ПАСПОРТ ДОСТУПНОСТИ
объекта социальной инфраструктуры (ОСИ)
№ 003

Автошкола «АЛЕКС», 298660, Республика Крым, г. Ялта, пгт. Гаспра, ул. Краснозорская, д. 1
Наименование объекта, адрес

Фото 2.3

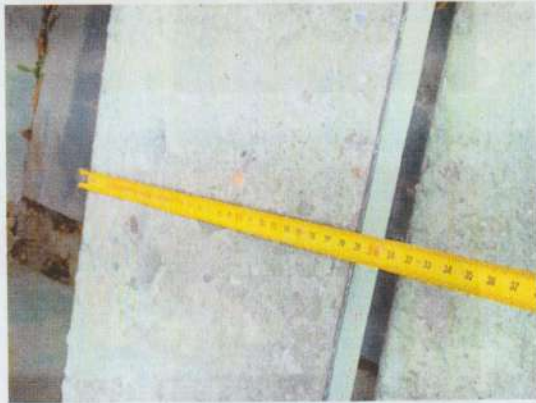
2.2								
				2.2					Высота ступеньки 0,26 м СП 59.13330.2020			
				2.3					Ширина проступи 0,29 м СП 59.13330.2020			
				2.1					Не установлены тактильно-контрастные указатели перед лестницей ГОСТ Р 52875-2018

Фото 3.3

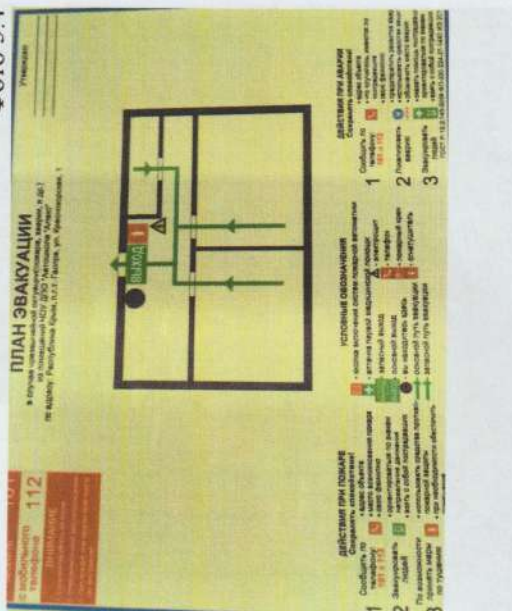
3.1	Коридор (вестибюль, зона ожидания, галерея, балкон)	есть	6	3.1	Не установлена мнемосхема СП 59.13330.2020 п 6.5.1	К,С,Г,О,У	Необходимо установить мнемосхему	Текущий
			7	3.1-3.3	Не оборудованы зоны ожидания для МГН СП 59.13330.2020 п. 6.5.1	С,К,Г,О,У	Необходимо оборудовать обозначить знаками доступности специальные зоны отдыха и ожидания для МГН	Текущий
